## RISPOSTE ALLA NOTA DEL MINISTERO PROT.DVA 2297 DEL 02-02-2017

### QUADRO DI RIFERIMENTO PROGRAMMATICO

*Stralcio P.A.I. Regione Calabria - Autorità di Bacino Regionale – Assessorato Lavori Pubblici ed Acque. Dall’elaborato 12.2 “Perimetrazione delle aree a rischio di erosione costiera” - Comune di Reggio Calabria – Tav. 080-063/0.*

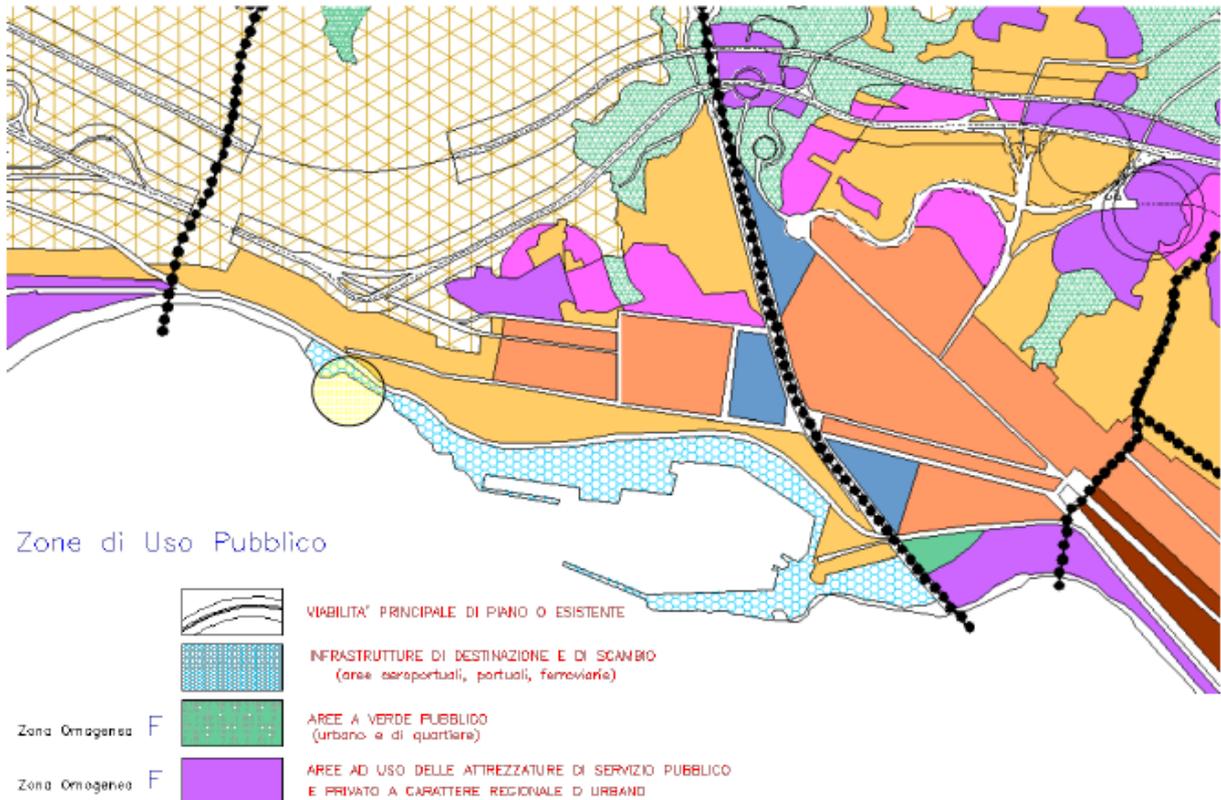
### **3) Approfondire l'iter di approvazione del progetto come autonoma struttura, anche se nell'ambito portuale, e indicare le linee di sviluppo e lo stato dell'iter di adozione del Piano Regolatore Portuale del Porto di Reggio Calabria;**

L'area di intervento si inquadra in "zona bianca" ovvero destinata a future assegnazioni ed espansioni. L'iniziativa progettuale in oggetto, rappresentando un intervento di "trasformazione" della zona, comporta l'ottenimento di una serie di pareri ed autorizzazioni e coinvolgendo inoltre diversi Enti e/o amministrazioni.

La Capitaneria di Porto, essendo l'area confinante con "l'area portuale", e essendo in atto la redazione del Piano Regolatore del Porto, potrà iniziare le procedure per l'ampliamento dell'area portuale di Reggio Calabria. Anche in considerazione del fatto che la stessa è a tutti gli effetti sotto la sua giurisdizione in quanto esclusa dalla delega di cui al DPR 616/77.

Il tratto di litorale oggetto di intervento è stato interessato da un progetto di riqualificazione delle opere a protezione della costa. E' stata prolungata la scogliera esistente con blocchi in cls per circa m 100, seguendo l'allineamento di quella del piazzale di Nord-Est, esterno all'area portuale. Sulla parte retrostante la nuova scogliera è presente terreno naturale arido costituito prevalentemente da pietrame grossolano e sabbione; proseguendo verso Nord-Est, oltre tale manufatto, il litorale è il risultato di un succedersi di erosioni e riempimenti succedutisi nel passato e non risulta essere stato interessato da interventi recenti

Grafici 1 e 2

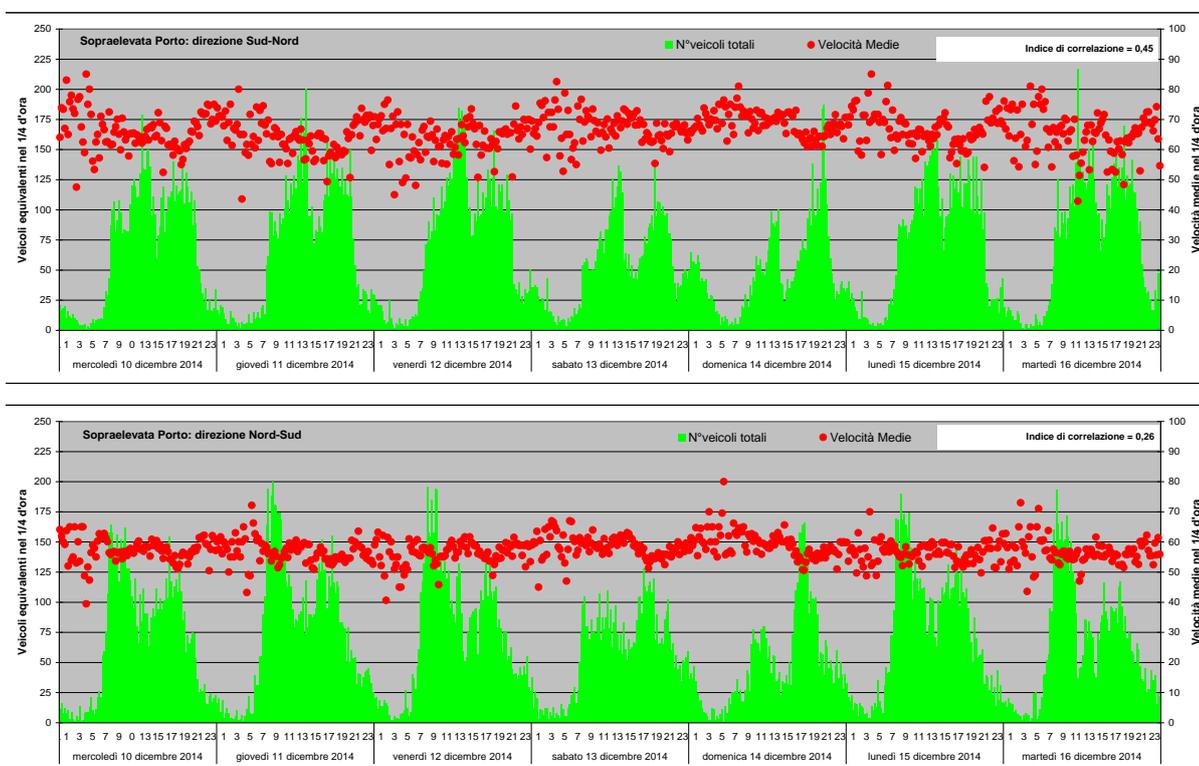
- 9.1) **Implementare la documentazione presentata sulle criticità e sulla suddivisione del traffico da e per Villa S. Giovanni, con uno studio del traffico che evidenzi i flussi di traffico attuali e di previsione sulle principali vie di comunicazione con il porto di Reggio Calabria, chiarendo l'incidenza dei volumi di traffico indotto dal progetto su tali vie.**

*Per l'analisi dello stato di fatto è stata realizzata una campagna di rilevazione che ha monitorato in continuo per 7 interi giorni consecutivi del mese di dicembre 2014 i flussi veicolari sulla Sopraelevata Porto, arteria stradale su cui si canalizzano tutti i flussi in arrivo e in partenza al/dal Terminal in progetto. La rilevazione è stata effettuata con tecnica strumentale di alta affidabilità (radar di tipo autostradale ad effetto doppler), che fornisce il numero dei transiti per tipo di veicolo (riconosciuto in base alla sua lunghezza) nell'unità di tempo (tarata sul minuto) e, per ognuno, la direzionalità e la velocità. Nei Grafici 1 e 2 sono riportate elaborazioni sintetiche dei flussi rilevati e delle relative velocità (valori per ¼ d'ora).*

Dall'insieme dei dati forniti dalle rilevazioni emergono le seguenti principali indicazioni:

Grafici 3-5  
Andamento orari dei flussi direzionali rilevati in 3 sezioni significative della Autostrada A3 tra svincoli di Campo Calabro e Reggio Calabria.  
Fonte: Studio ANAS

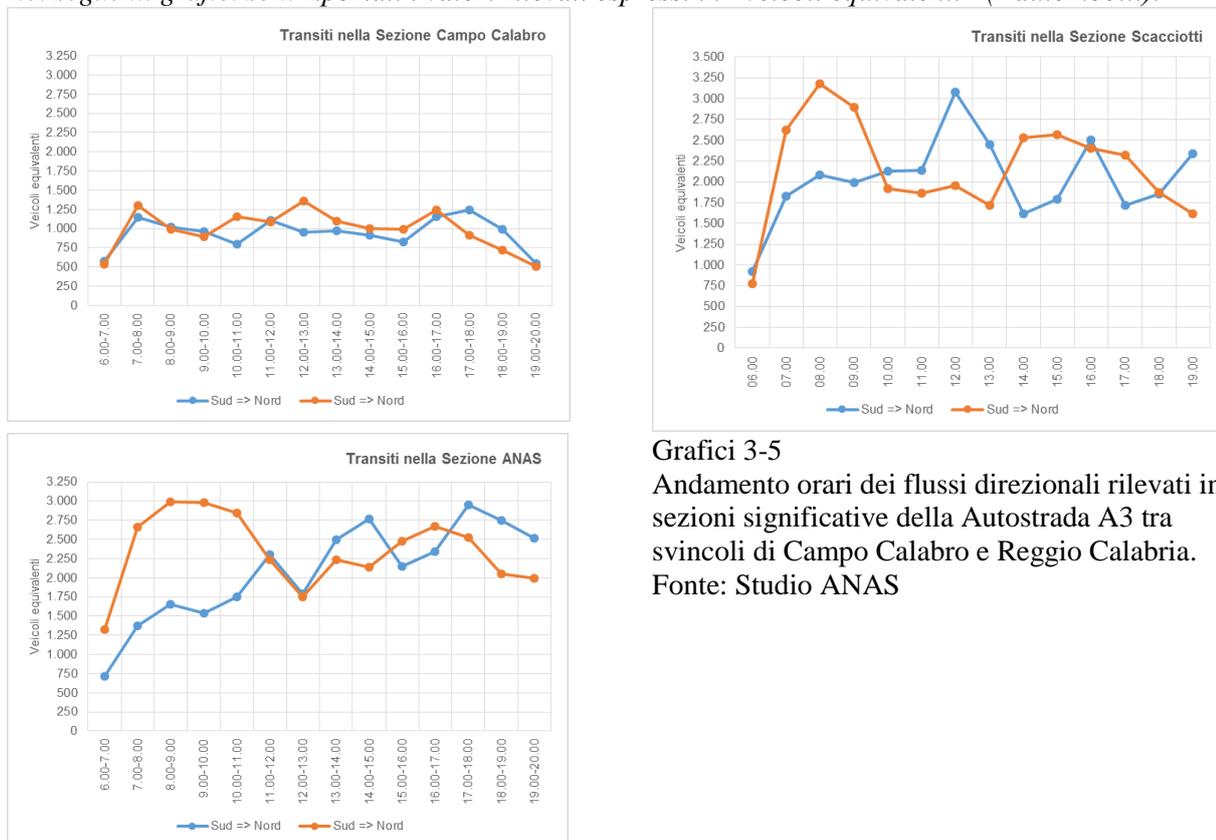
**12) Approfondire la possibile attesa di effetti cumulativi tra il progetto e i lavori ANAS sull'autostrada evidenziati dalla Città di Reggio Calabria nelle osservazioni presentate.**

Per rispondere alla richiesta è stata analizzata la "Relazione di Traffico" che è parte dello "Studio ANAS sul sistema stradale e autostradale, compreso tra svincoli di Campo Calabro e Reggio Calabria, Autostrada A3 lavori sovrappasso via Casa Savoia di Gallico - Km 438+000", cui già si è fatto riferimento al punto 9.2).

Per valutare lo stato di fatto sono stati condotti rilievi di traffico nel periodo 15-25 gennaio 2015 dalle ore 06.00 alle ore 20.00 in 3 sezioni significative:

Nei seguenti grafici sono riportati i valori rilevati espressi in "veicoli equivalenti" (=automobili).
